CONSEJO NACIONAL DE OPERACIÓN CNO

Acuerdo No. 746 Mayo 7 de 2015

Por el cual se aprueba la incorporación del cambio en los límites de generación y absorción de potencia reactiva de las unidades Proeléctrica 1 y 2 y las respectivas curvas de carga

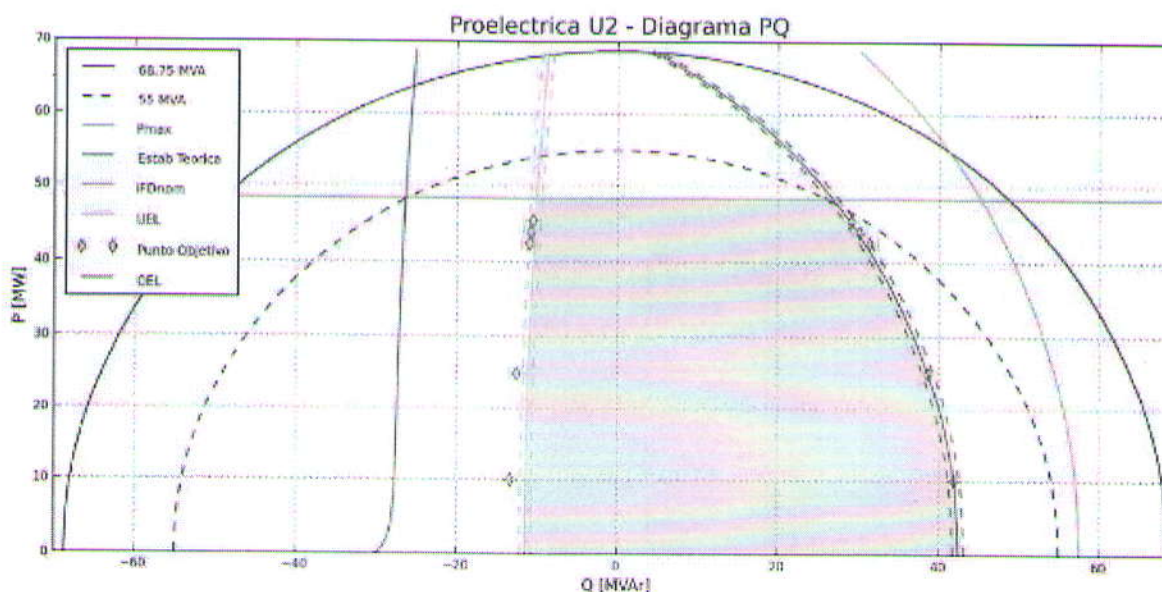
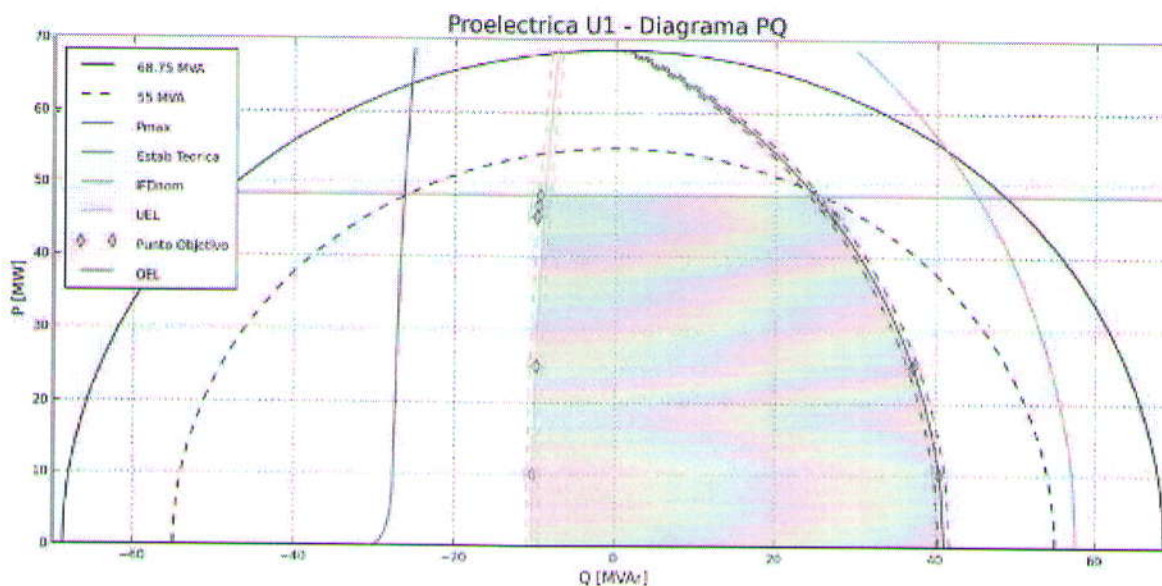
PRIMERO. Aprobar la declaración de una nueva curva operativa de carga para las unidades Proeléctrica 1 y 2, en la que se define la capacidad para entrega y absorción de potencia reactiva de la unidad en función de la potencia activa generada.

SEGUNDO. Aprobar la modificación de los valores máximos para entrega y absorción de potencia reactiva de las unidades Proeléctrica 1 y 2 a la potencia efectiva neta de la unidad de generación correspondiente.

Unidad	Parámetro a Modificar	Valor Anterior (*)	Valor Nuevo
PROELÉCTRICA 1	Cap Gen Reactivos (Mvar) en 45.5 MW	25	27.5
	Cap Abs Reactivos (Mvar) en 45.5 MW	0	-9.7
	Cap Gen Reactivos (Mvar) en 47 MW	25	26.0
	Cap Abs Reactivos (Mvar) en 47 MW	0	-9.5
	Cap Gen Reactivos (Mvar) en 48.5 MW	25	25
	Cap Abs Reactivos (Mvar) en 48.5 MW	0	-9.3
	Cap Gen Reactivos (Mvar) en 25 MW	25	37.2
	Cap Abs Reactivos (Mvar) en 25 MW	0	-9.8
	Cap Gen Reactivos (Mvar) en 10 MW	25	40.5
	Cap Abs Reactivos (Mvar) en 10 MW	0	-10.2

Unidad	Parámetro a Modificar	Valor Anterior	Valor Nuevo
PROELÉCTRICA 2	Cap Gen Reactivos (Mvar) en 42.5 MW	25	31.4
	Cap Abs Reactivos (Mvar) en 42.5 MW	0	-10.9
	Cap Gen Reactivos (Mvar) en 44 MW	25	30.1
	Cap Abs Reactivos (Mvar) en 44 MW	0	-10.7
	Cap Gen Reactivos (Mvar) en 45.5 MW	25	29.1
	Cap Abs Reactivos (Mvar) en 45.5 MW	0	-10.5
	Cap Gen Reactivos (Mvar) en 25 MW	25	38.7
	Cap Abs Reactivos (Mvar) en 25 MW	0	-12.5
	Cap Gen Reactivos (Mvar) en 10 MW	25	41.9
	Cap Abs Reactivos (Mvar) en 10 MW	0	-13.3
